Referencia: **Contrato FDLK-COP – 690 – 2022 – "Contratar las obras de construcción por el sistema de precios unitarios a monto agotable de la malla vial local y su espacio público asociado de la localidad de Kennedy Grupo 2"- KR 83 entre CL 42C SUR y CL 42FBIS SUR / CL 42A SUR por SUR KR 83.**

Asunto: Incumplimientos en la implementación del Plan de Manejo de Tránsito (PMT).

KR 83 entre CL 42C SUR y CL 42FBIS SUR:

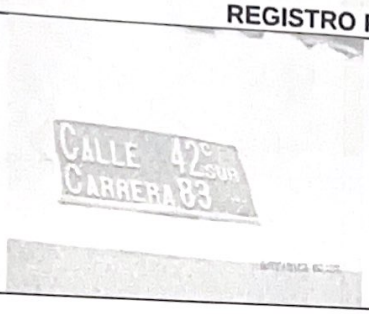
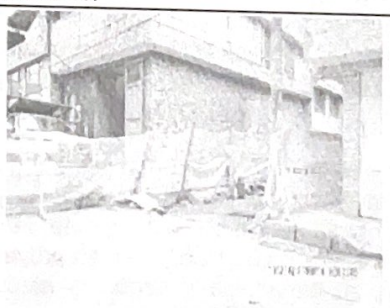
- Se realizó afectación total de la intersección de la KR 83 por CL 42C SUR, con el estacionamiento de vehículo, asociado a las actividades de construcción vial, fuera del cerramiento de obra; generando afectaciones no autorizadas al tránsito vehicular y afectando también el paso peatonal en ambos andenes. (Véase registro fotográfico – Fotografías de 1 al 4).
- No se evidencia la señalización de aproximación a obra ni cerramiento adecuado en la zona de obra. (Véase registro fotográfico – Fotografías de 1 al 4).

- Implementar el PMT de acuerdo con la propuesta autorizada por la SDM.
- Es importante mencionar, que las actividades autorizadas en la Etapa 1, implica únicamente afectación total sobre calzada sin afectación alguna sobre los andenes.
- En caso de requerirse modificación al PMT por cambios en las condiciones de obra u otras autorizaciones adicionales, se debe presentar la respectiva solicitud a la SDM.

CL 42A SUR por KR 83:

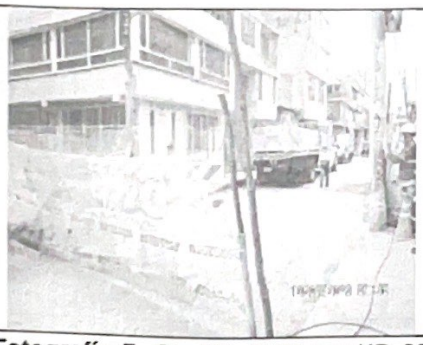
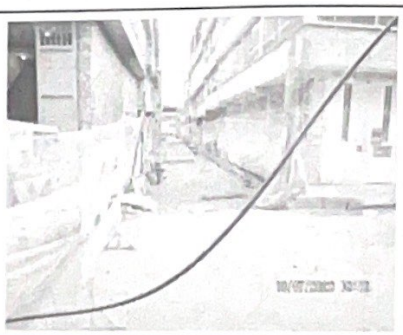
- Se evidencia cierre total de la intersección, sin el debido cerramiento de obra compuesto por maletines plásticos, delineadores tubulares o polisombra contínua, generando alto riesgo de que se presente un siniestro para los diferentes actores viales que transitan por el área del Proyecto. (Véase registro fotográfico – Fotografías de 5 al 8).
- Se evidencia broches de acceso a obra abiertos y sin la presencia del personal abanderado pertinente; generando riesgo de siniestro por la probabilidad de ingreso de peatones a la zona de obra. (Véase registro fotográfico – Fotografías de 5 al 8).
- No se evidencia la señalización de aproximación a obra ni cerramiento adecuado en la zona de obra. (Véase registro fotográfico – Fotografías de 5 al 8).
